東海第二発電所

火災による損傷防止

(非難燃ケーブルの対応:コメント回答)

平成29年6月16日 日本原子力発電株式会社

添付1 東海第二のトレイ敷設の特徴を踏まえた防火シートによる延焼抑制

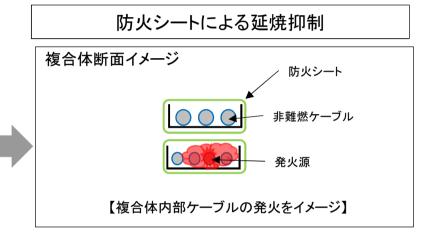
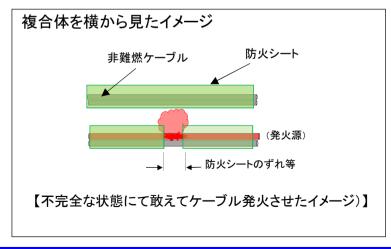
- ・防火シートの遮炎性を、多段積トレイでの複合体のメリットとする説明について、難燃ケーブルの上段に対する前提を示すこと。また、メリットとしての記載が妥当か再整理すること。
- ・多段トレイの記載に合わせて、"具体的方針"を修正すること。

- ◆ 複合体が設計仕様を満足する状態であることを前提に、東海第二のケーブルトレイ敷設の特徴を踏ま えると、防火シートによる上段トレイへの延焼抑制が期待できる。

- 1.トレイ側面の高さ(深さ)が低く、上下トレイ間のケーブル敷設距離が短い
- 2.多段敷設トレイの段数が多い
- ⇒下段トレイの ケーブル火災時の火炎が上段トレイケーブルへ影響を与える可能性がある

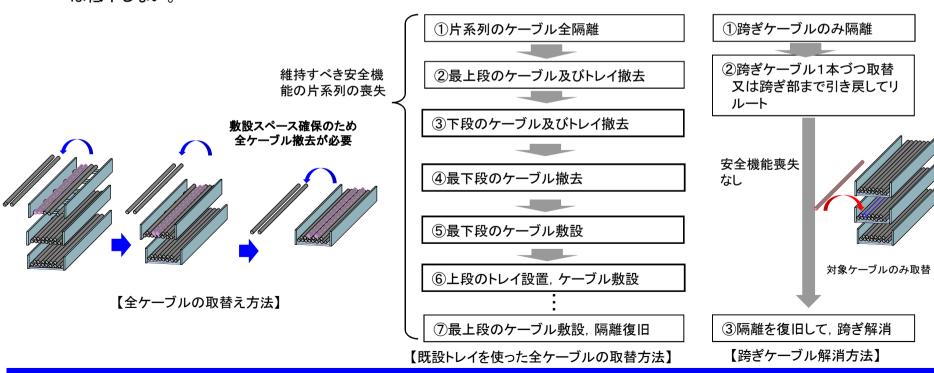
難燃ケーブルと比較した代替措置の火災リスクについて対象(主語)を明確にすること。

◆資料番号PD-8-5 改23 P8「基準適合のための具体的な対応方針(非難燃ケーブル)」のうち、「施工後の状態における難燃ケーブル(取替)と代替措置の火災リスク比較」の各項目の説明文については、代替措置を主語として記載

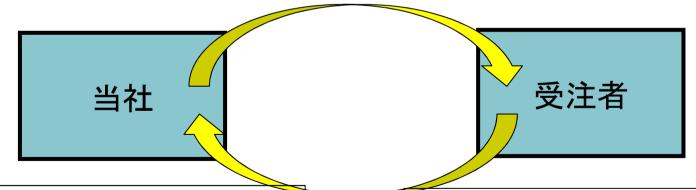
跨ぎケーブル関連調査における, 現場調査者の力量について説明すること。

本調査においては、当社からプラントメーカへ業務を発注する際に、その内容を工事等仕様書に明記するとともに、同仕様書にて「適用設計基準、技術基準を熟知した者が判定すること」を要求している。これを受け、プラントメーカは調査に従事するにあたって必要な力量を有していると認められた者を選任し、当社へ力量評価書を提出している。当社は、この力量評価書をもとに、調査に従事する者が、必要な力量を有していると判断している。
